## MINISTERIO DE ENERGÍA Y MINAS

Nº 0029-2024-MINEM/DGAAE

Visto, el Registro N° 3523389 del 28 de junio de 2023, presentado por ENGIE Energía Perú S.A., mediante el cual solicitó la evaluación de la Modificación de la Declaración de Impacto Ambiental del “*Proyecto Fotovoltaico Hanaqpampa*”, ubicado en los distritos de El Algarrobal y Moquegua, provincias de Ilo y Mariscal Nieto, respectivamente, departamento de Moquegua; y, el Informe N° 0094-2024-MINEM/DGAAE-DEAE del 20 de febrero de 2024.

<b>Para</b>	:	<b>Juan Orlando Cossio Williams</b> Director General de Asuntos Ambientales de Electricidad
<b>Asunto</b>	:	Informe de evaluación de la Modificación de la Declaración de Impacto Ambiental del “ <i>Proyecto Fotovoltaico Hanaqpampa</i> ”, presentado por ENGIE Energía Perú S.A.
<b>Referencia</b>	:	Registro N° 3523389 (3539958, 3540780, 3540817, 3597271, 3601710 y 3606103)
<b>Fecha</b>	:	San Borja, 20 febrero 2024

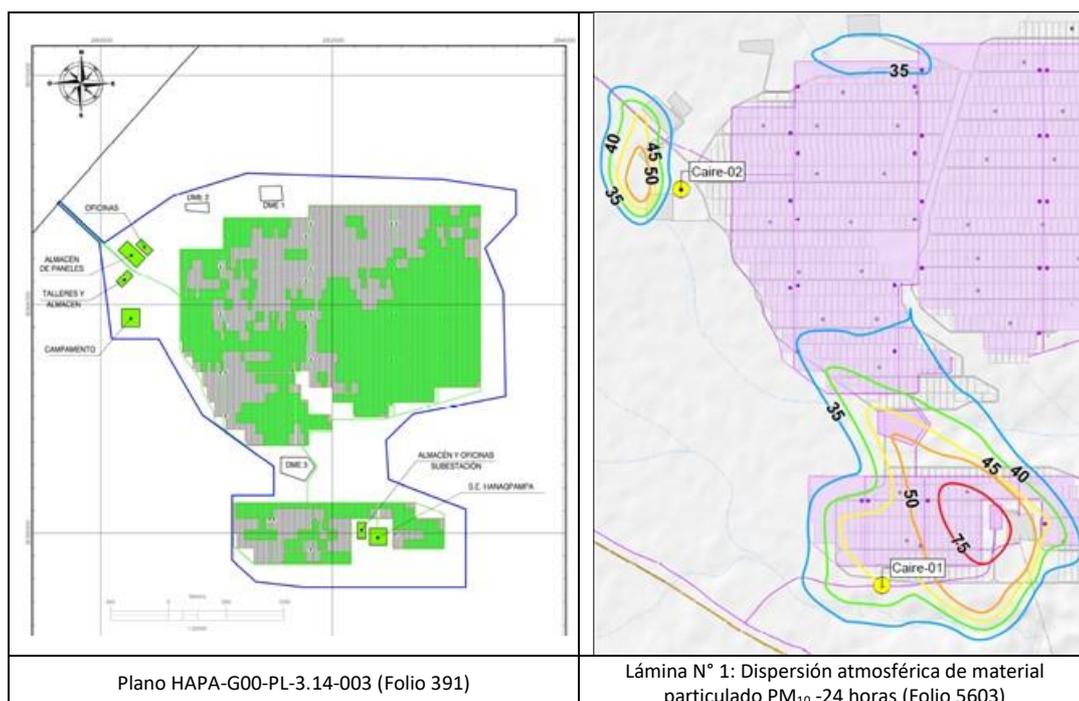
Respecto al capítulo 3. “Identificación del área de influencia” (Registro N° 3523389, Folios 128 al 132), el Titular señala que la delimitación del AID y AII fue en base a los criterios establecidos inicialmente en la DIA, no obstante, la delimitación y criterios empleados fueron materia de observación en su oportunidad; por tanto, estos se reformularon para luego ser aprobados. Al respecto, el Titular debe reformular las AID y AII considerando lo establecido en la DIA aprobada y justificando su delimitación de este en función del alcance de los impactos ambientales directos e indirectos sobre la huella del proyecto<sup>2</sup>, indicando su superficie (ha) y actualizar los mapas temáticos correspondientes.

- b) En el caso de ruido, el AID se limita a 75 dBA y AII se limita a 55 dBA en el área donde se emplazarán los paneles; en el caso de los accesos, el AII corresponde a los 55 dB, limitándose a las vías mismas.

Respecto al Anexo LO 6-1: Inventario de emisiones y mapas de dispersión de materiales particulado (Folios 5544 al 5600), el Titular presentó la tabla 1: Movimiento de materiales, donde estimó el volumen de movimiento de tierras en función de su área y componentes. Información que no es congruente con el volumen de movimiento de tierras estimado en la Tabla 2.6-2: Movimiento de tierras (Folio 183). Asimismo, en la tabla 2: Movimiento de materiales (Folio 5547 al 5549), presentó el volumen de materiales producto del tránsito en las rutas de accesos consideradas para su disposición en los DMEs. No obstante, no queda claro cuál fue la fuente de información, función u otro método empleado para estimar el volumen de material y que información representa.

Al respecto, se considera que la observación no ha sido absuelta.

**42. Observación N° 42**

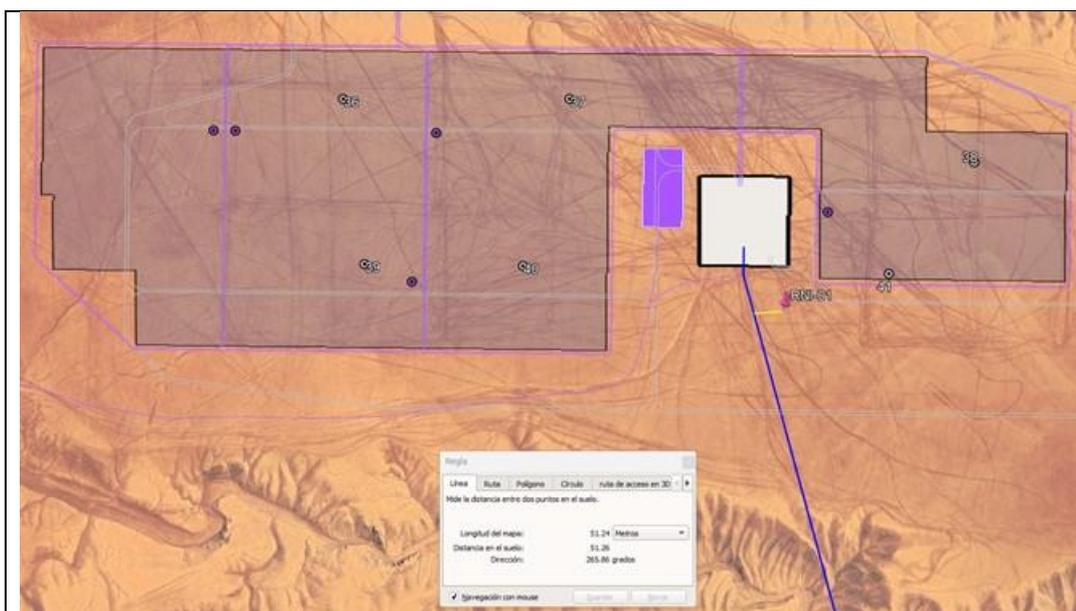
Respecto al ítem 7.2.1.3 “Monitoreo de radiaciones no ionizantes”, (Registro N° 3523389, Folio 567), el Titular debe reformular y complementar las estaciones de monitoreo de RNI en función del Protocolo de medición de radiaciones no ionizantes en los sistemas eléctricos de corriente alterna según el Decreto Supremo N° 011-2022-MINAM, justificando la ubicación de cada estación de monitoreo de acuerdo con los criterios establecidos en el protocolo, adjuntando el mapa temático correspondiente.
